改善箇所説明図

基準不適合発生箇所

バッテリーブラケット

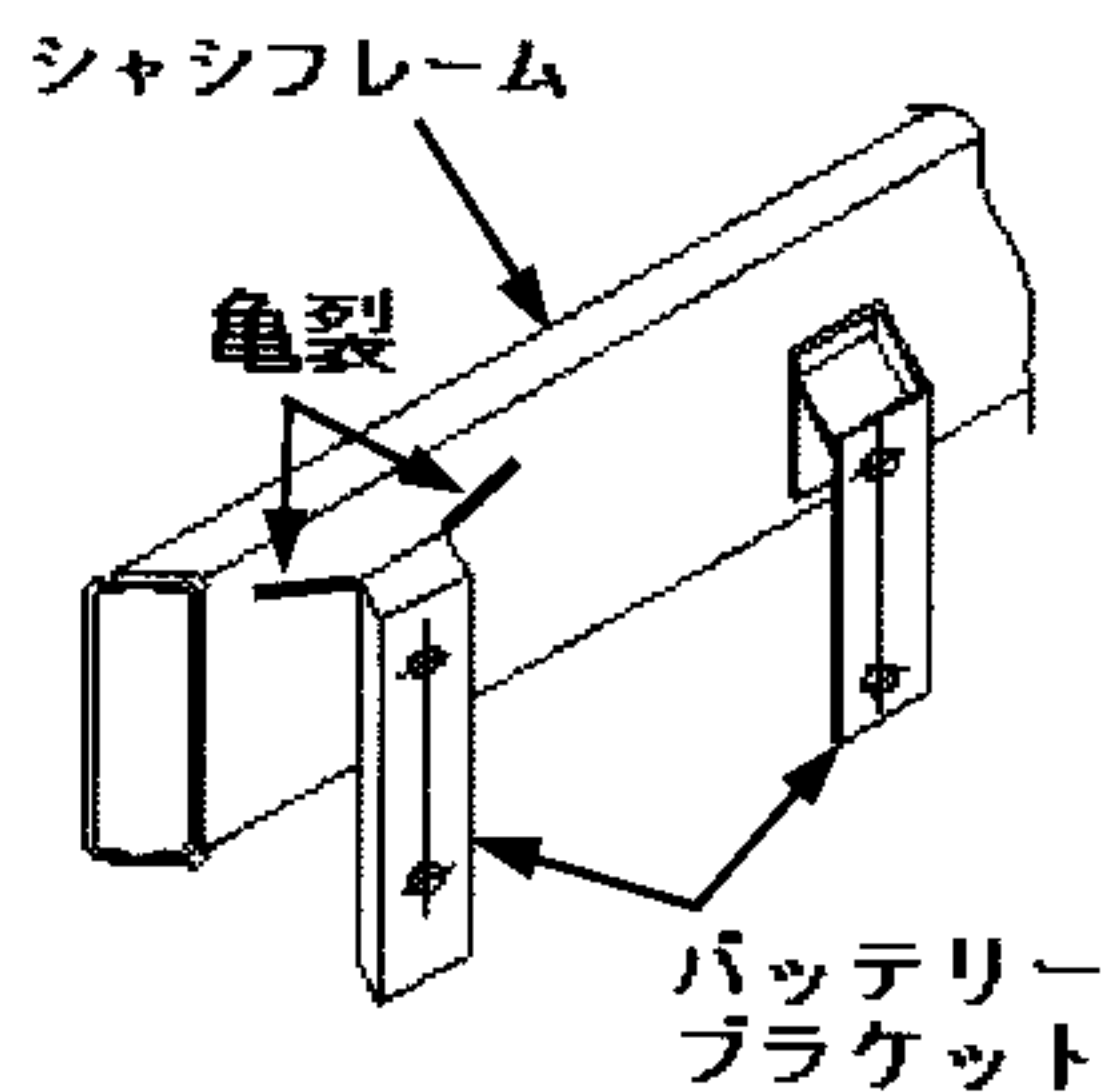
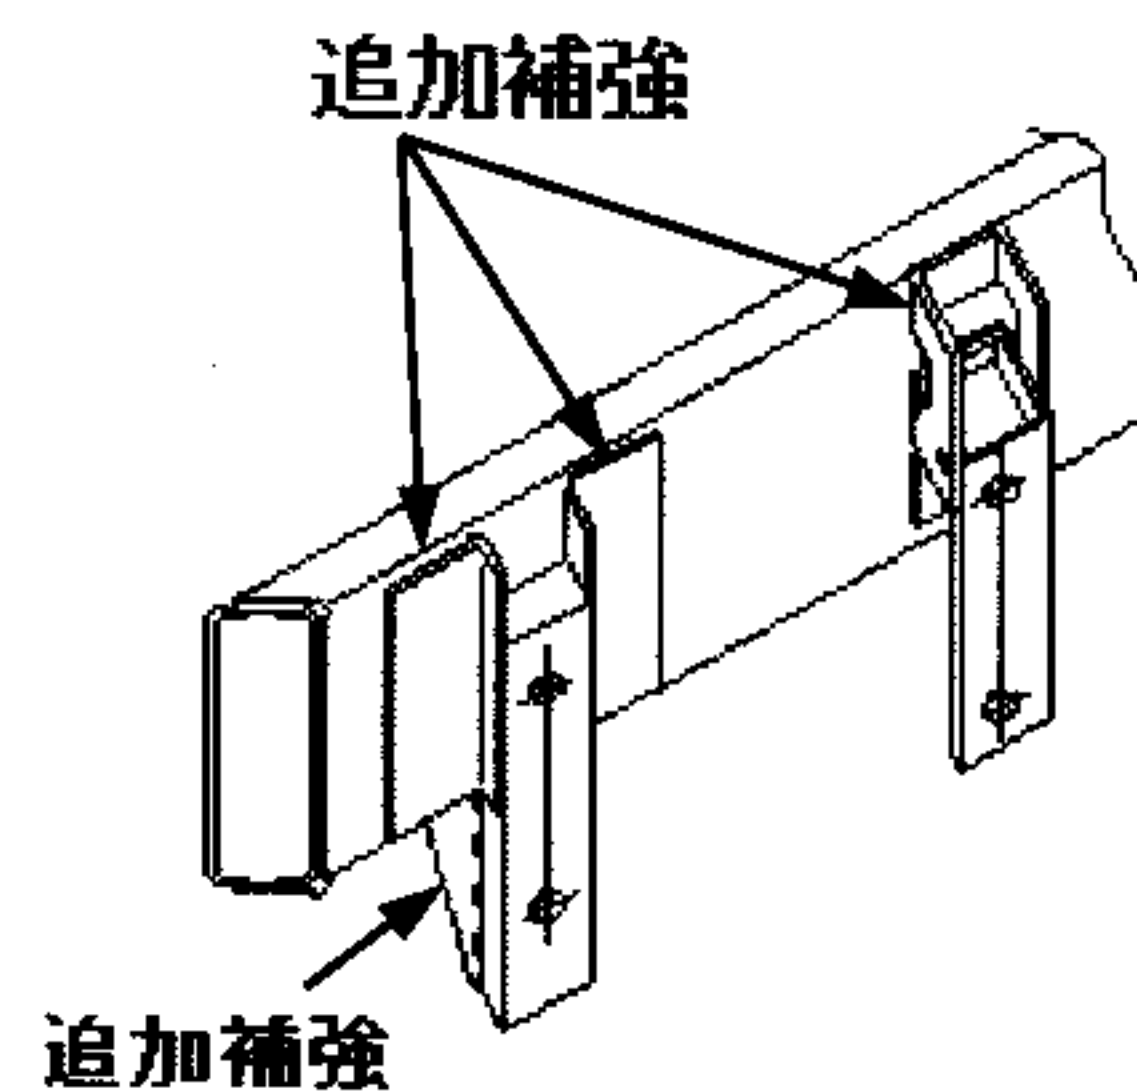
塵芥車に改造した車両において、バッテリー位置を変更した際のバッテリーブラケットをシャシフレームに取り付ける方法が不適切なため、そのままの状態で使用するとシャシフレームに亀裂が発生し、最悪の場合、シャシフレームが切断するおそれがある。

全車両、バッテリーブラケット取付部に補強を追加する。
